PLAN LOCAL D'URBANISME

MODIFICATION N°3 NOTICE EXPLICATIVE

SERVICE ÉTUDES ET PLANIFICATION
DIRECTION DÉVELOPPEMENT URBAIN / DGA ÉCONOMIE ET DÉVELOPPEMENT

Suppression partielle ER327

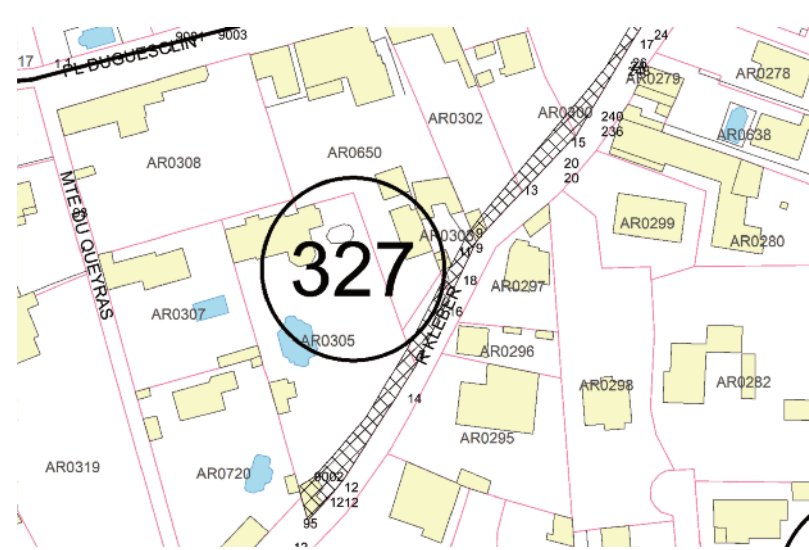
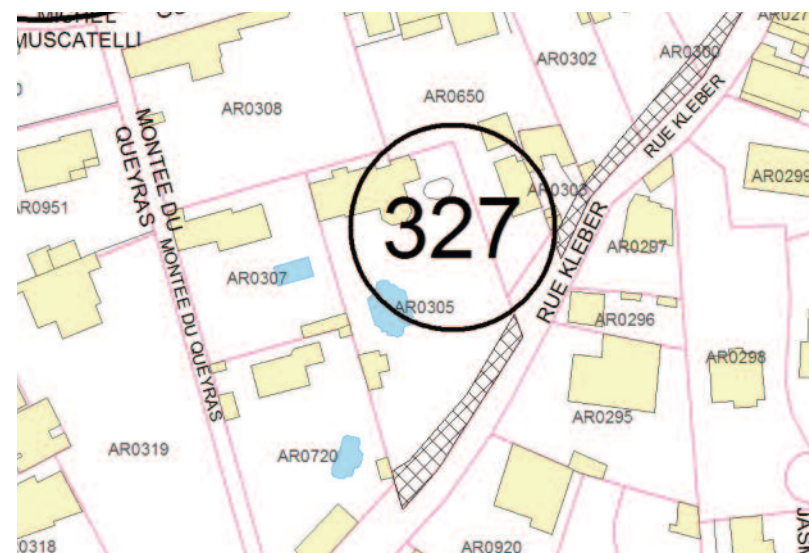
2.10	Suppression partielle ER327	Ville	Voirie. Rue Kleber, suppression partielle au niveau de la parcelle AR 0650 (- 58 m ²) puisque les travaux ont été réalisés. Planche graphique 18 et liste des ER p.12

Suppression partielle ER335

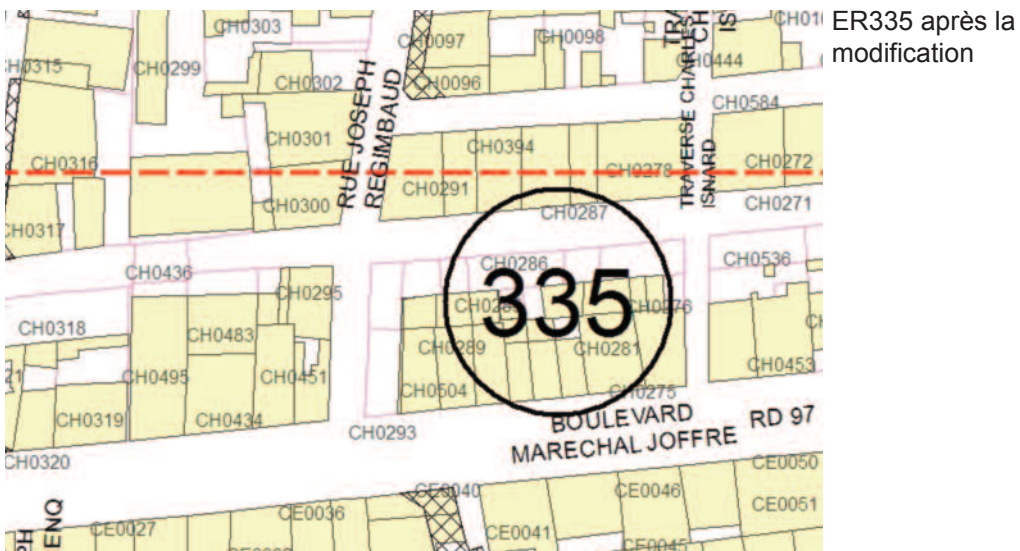
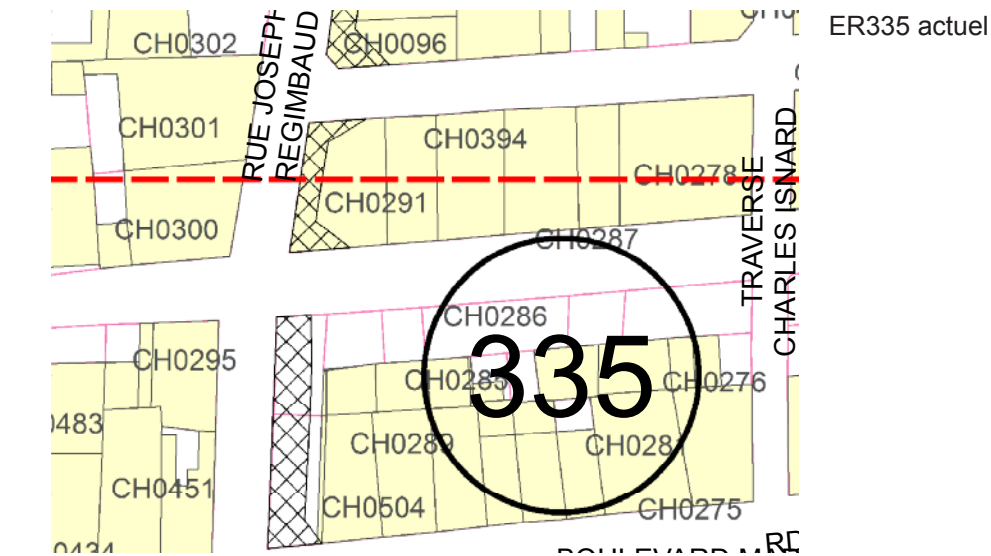
N°	Type de modification	Bénéficiaire	Eléments concernés
2.12	Suppression partielle ER335	Ville	Voirie. Elargissement rue Régimbaud, suppression partielle sur 1 parcelle (CH 0291) suite à un refus de mise en demeure d'acquiescer et suppression sur 2 parcelles (CH 0292 et CH 0293) puisque les travaux ont été réalisés. Planches graphiques 18 et 23 et liste des ER p.13

Suppression partielle ER331

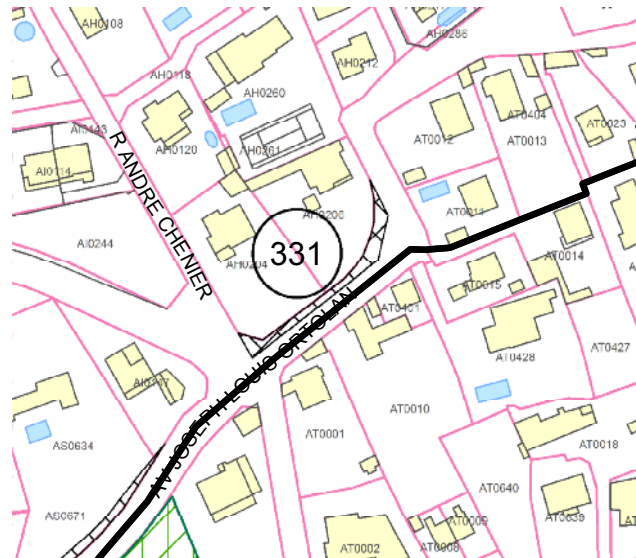
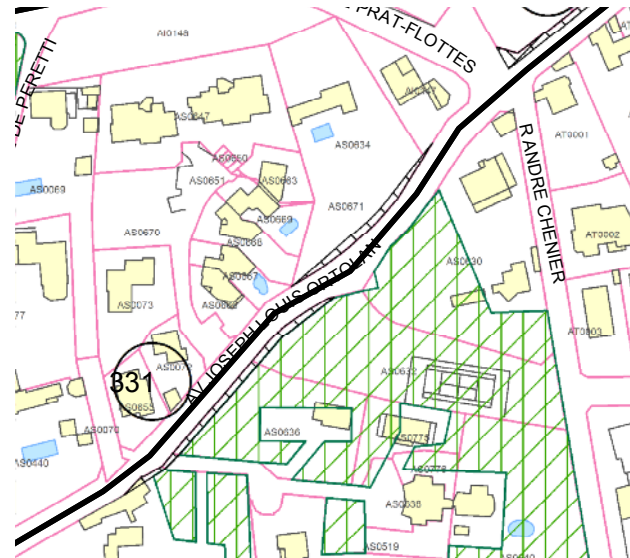
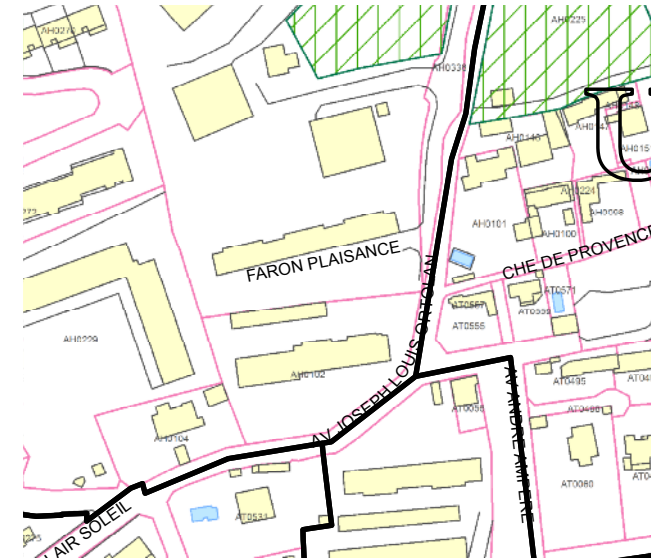
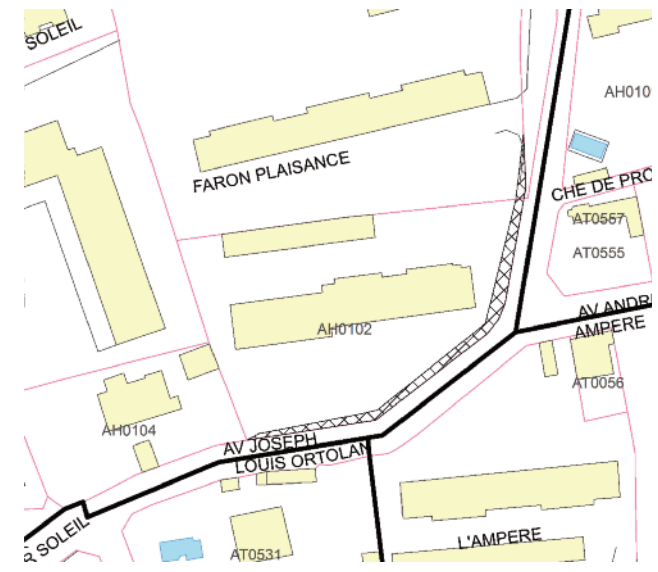
2.11	Suppression partielle et prolongement ER331	Ville	Voirie. Elargissement Avenue Ortolan, suppression partielle de l'ER sur 7 parcelles (- 533 m ²), puisque les travaux ont été réalisés. L'ER est prolongé sur la parcelle AH 0102 (+205 m ²) afin de continuer l'élargissement de cette voie. Planche graphique 18 et liste des ER p.13

Suppression partielle ER351

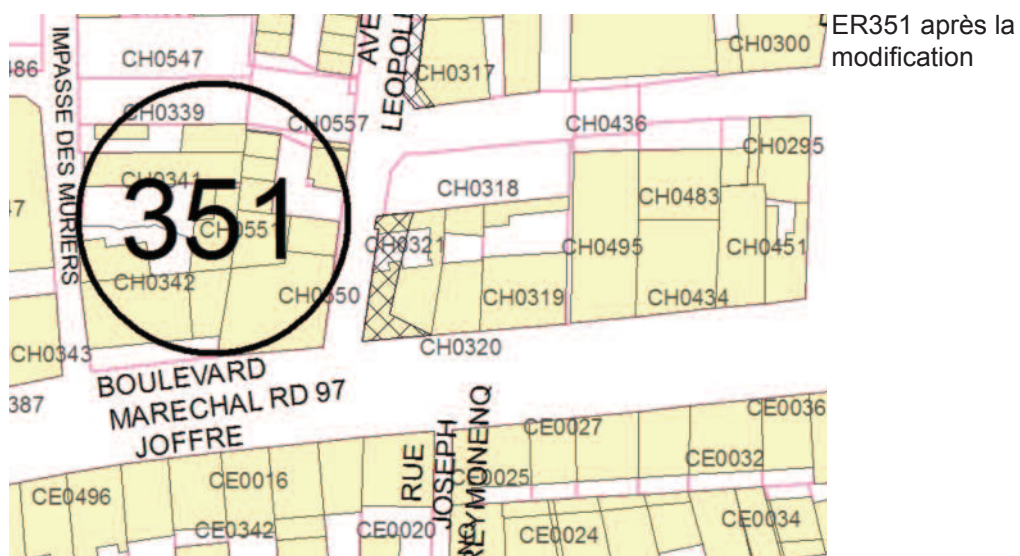
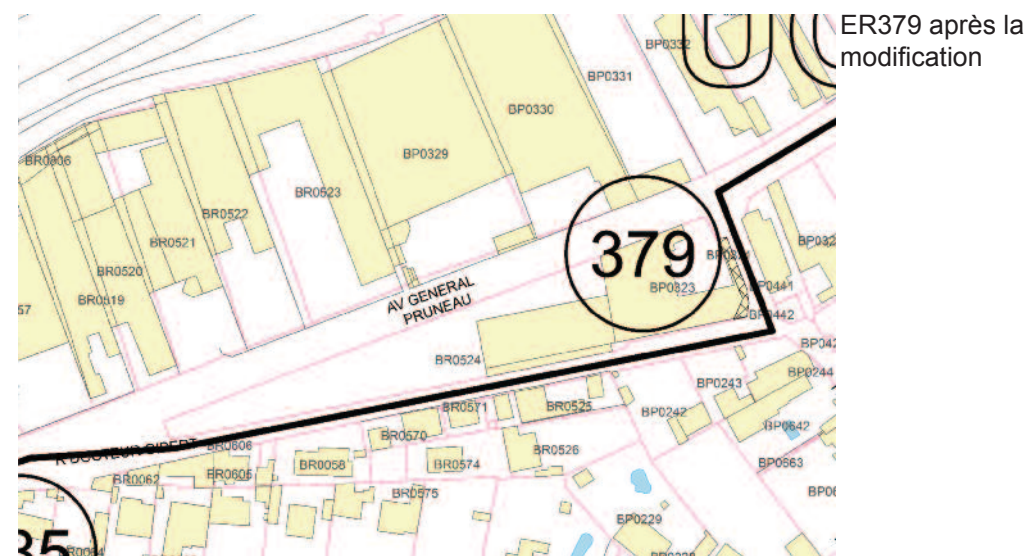
2.13	Suppression partielle ER351	Ville	Voirie. Avenue Gence, suppression partielle sur la parcelle CH 0318(- 40 m²) puisque les travaux ont été réalisés. Planche graphique 23 et liste des ER p.13

Suppression partielle ER379

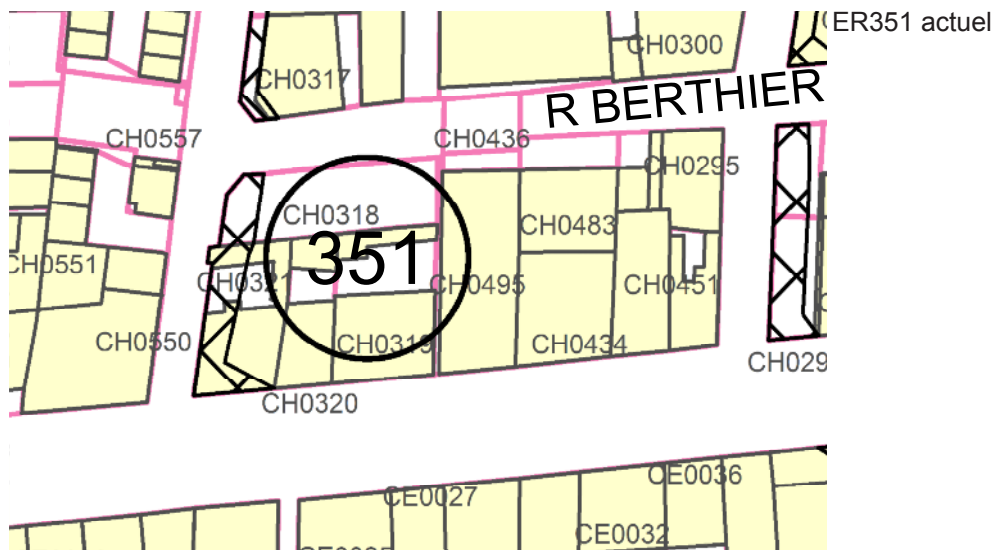
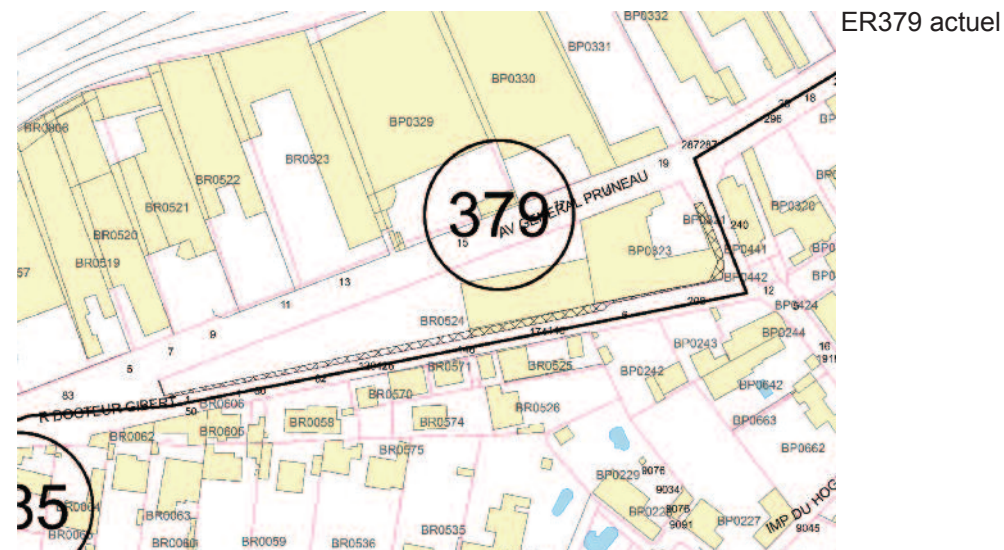
2.14	Suppression partielle ER379	Ville	Voirie. Rue Docteur Gibert, suppression partielle (-222 m²) afin de ne conserver que la partie de l'ER utile à l'opération. Planche graphique 23 et liste des ER p.13

Correction du tracé ER612

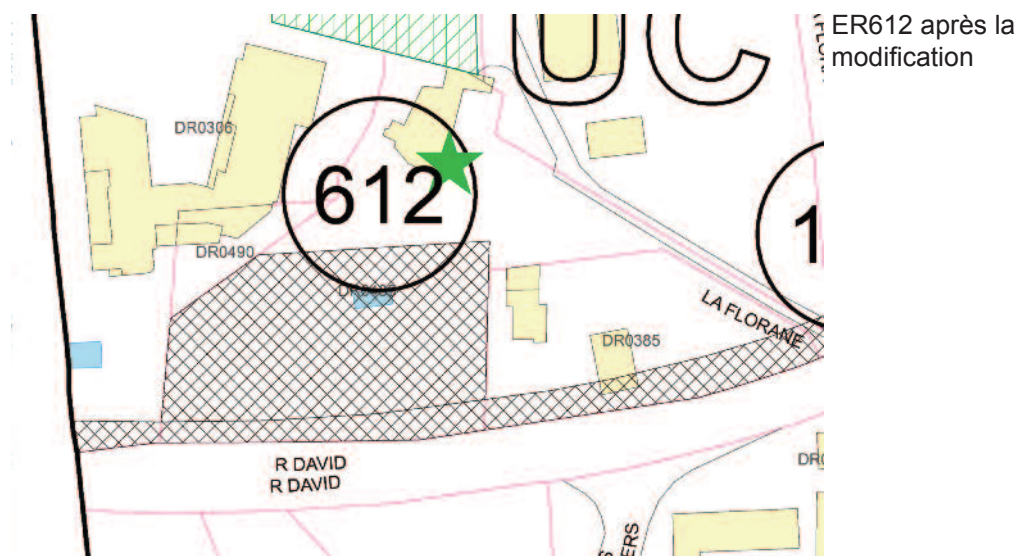
2.16	Recalage du tracé ER612	Ville	Bassin de rétention. Rectification du tracé de l'ER qui empiète un bâtiment sur la parcelle DR 0306. Planche graphique 10 et liste des ER p.19

Fort St Antoine

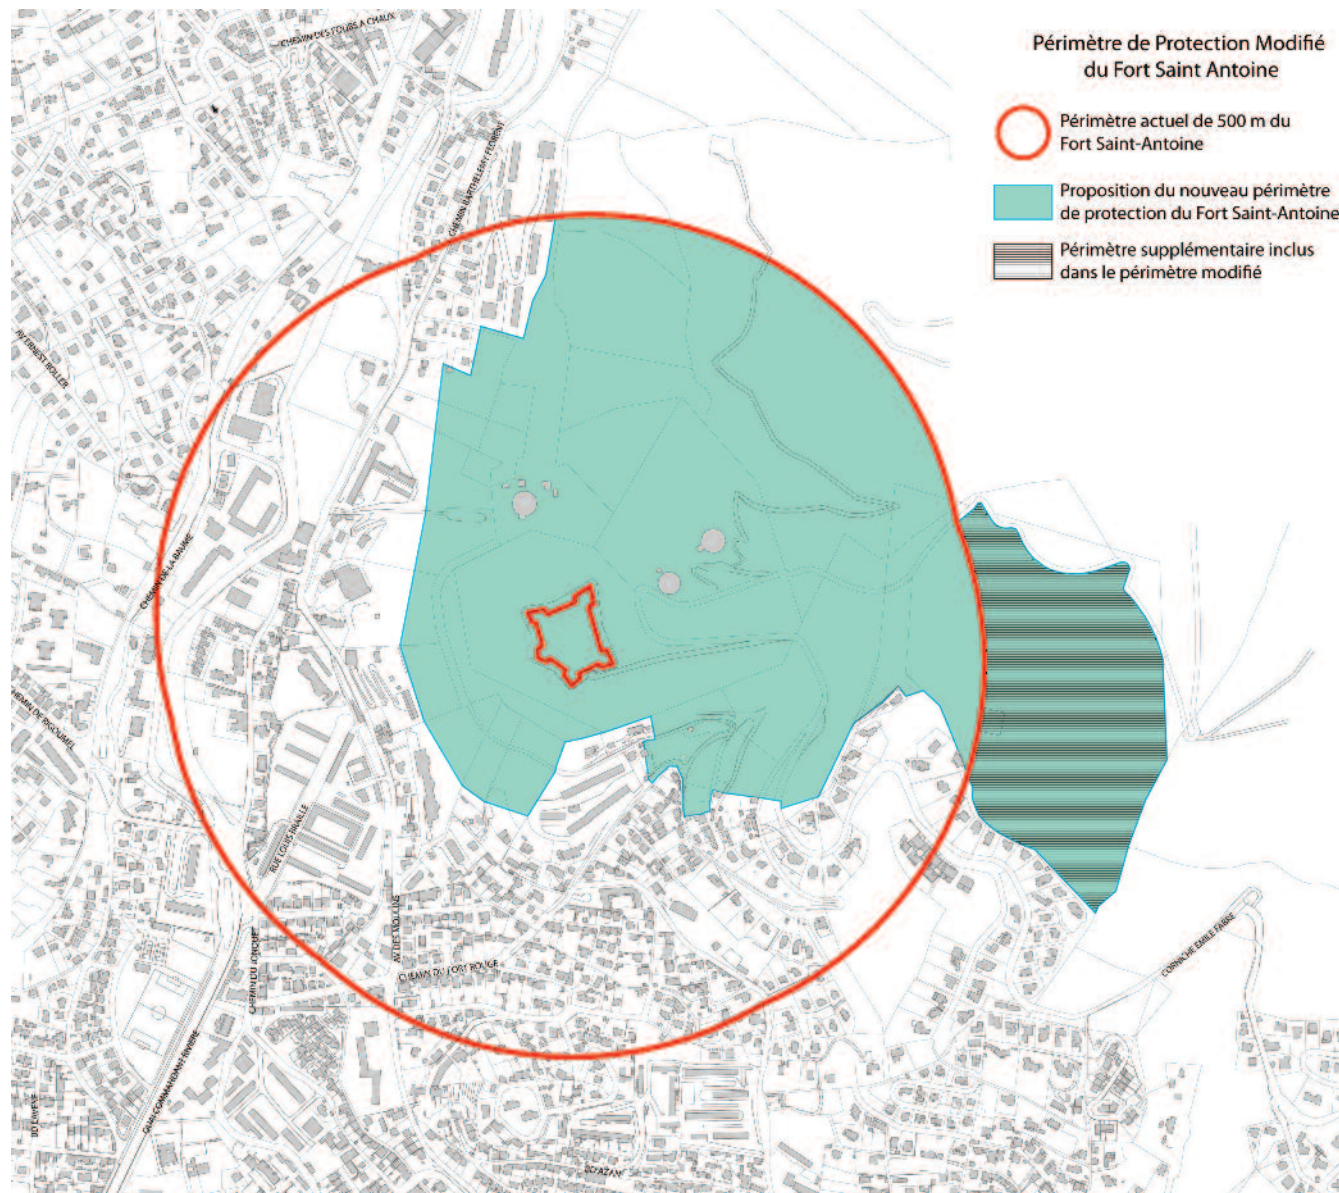
Concernant le fort St Antoine, il est proposé de réduire le périmètre en y intégrant uniquement l'écrin végétal qui entoure le monument puisque les parties urbanisées à l'Ouest et au Sud du fort sont relativement éloignées.

Ces quartiers sont beaucoup plus bas que les cotes altimétriques de l'édifice et ne nécessitent pas l'intervention de l'ABF. Ils peuvent être gérés, du point de vue de leur qualité architecturale par le règlement du PLU.

Cependant, le nouveau périmètre sera prolongé au delà des 500 m dans sa partie Est, dans le champ de visibilité stricto sensu du fort, sur une zone naturelle qui n'est pas intégrée au site classé du Mont Faron.

Zone rouge de risque Chute de blocs apparaissant dans un périmètre bleu et un texte rouge - actuelle planche 11

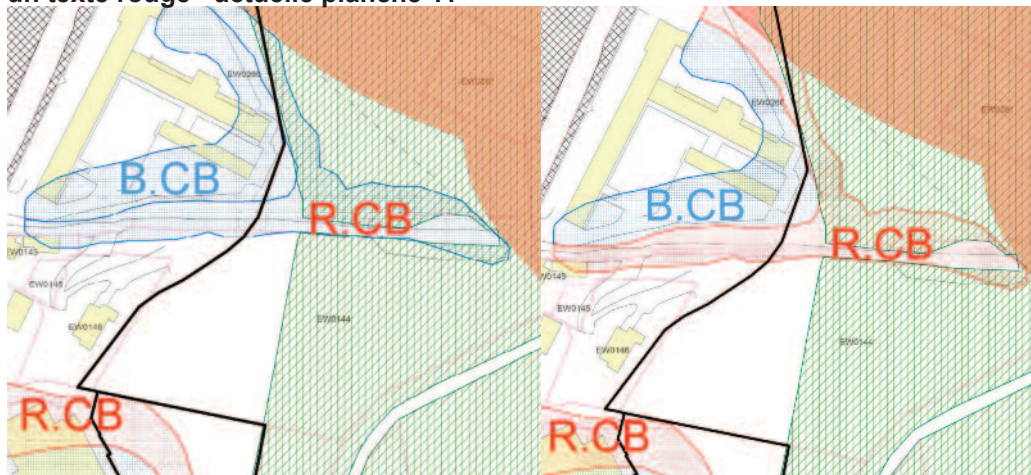
Une surface rouge de risque chute de blocs apparaissant en bleu est reprise.

7.3	Erreurs matérielles	Planches graphiques 11, 27 et 28 : Suppression d'un texte de zonage relatif à une zone bleue du risque Chute de blocs sur la parcelle BO047 qui apparaît à tort sur le document graphique. Recalage des textes de zonage de risques placés aléatoirement par le logiciel de SIG. Rectification d'une surface bleue de risque chute de blocs sur la parcelle BM0253 importée partiellement. Correction de la couleur d'une zone rouge chute de blocs qui apparaît en bleu avec le texte rouge; elle devrait être rouge.

Surface bleue chute de blocs reportée partiellement sur la planche 28 - BM 253

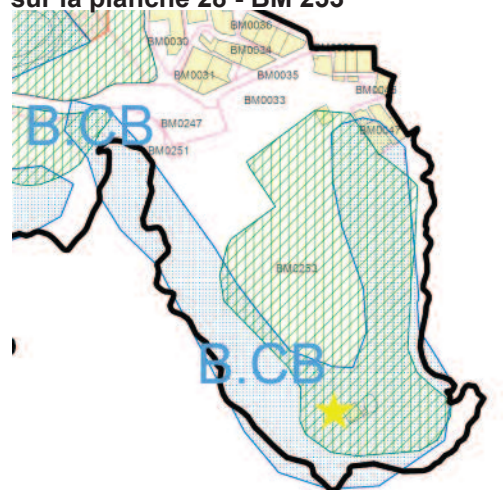
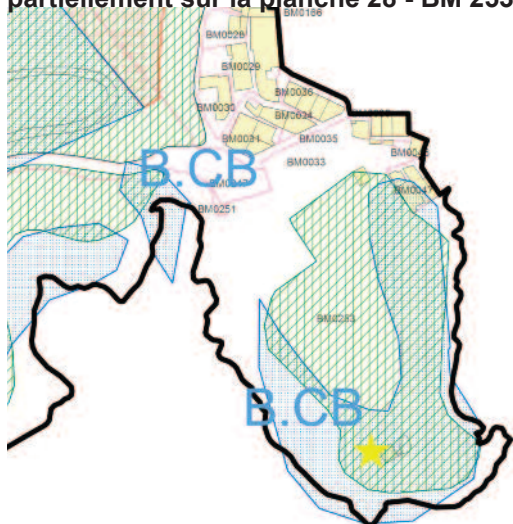
2 erreurs matérielles sur les planches graphiques 27 (parcelle BO 047) et 28 (BM 253) sont corrigées : le texte du zonage de risque bleu Chute de blocs («BCB») apparaît à tort sur 1 parcelle et la surface d'une zone de risque bleu Chute de blocs n'a été importée que partiellement, elle est donc reportée intégralement conformément au plan des Servitudes d'Utilité Publique en annexe.
